改善箇所説明図

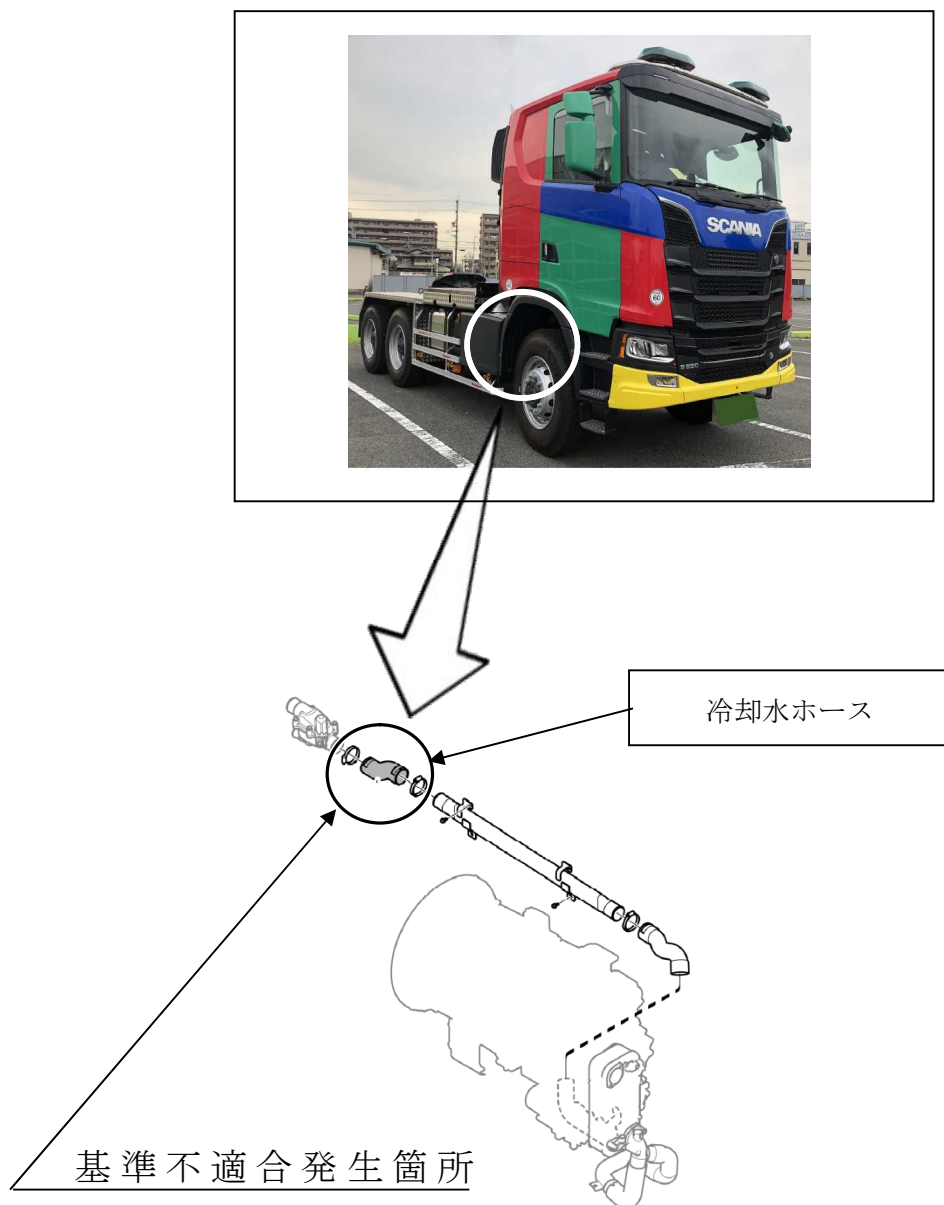
不具合の内容

リターダー冷却用の冷却水ホースの材質が設計品質基準を満たしていないため、冷却水漏れを起こすことがある。そのため冷却水警告灯が点灯し、最悪の場合、走行不能になる恐れがある。

改善の内容

全車両、冷却水ホースを対策品と交換する。

注 は、交換する部品を示す。

識別：運転席ドア内側の型式プレートに赤色ペイントを塗布する。
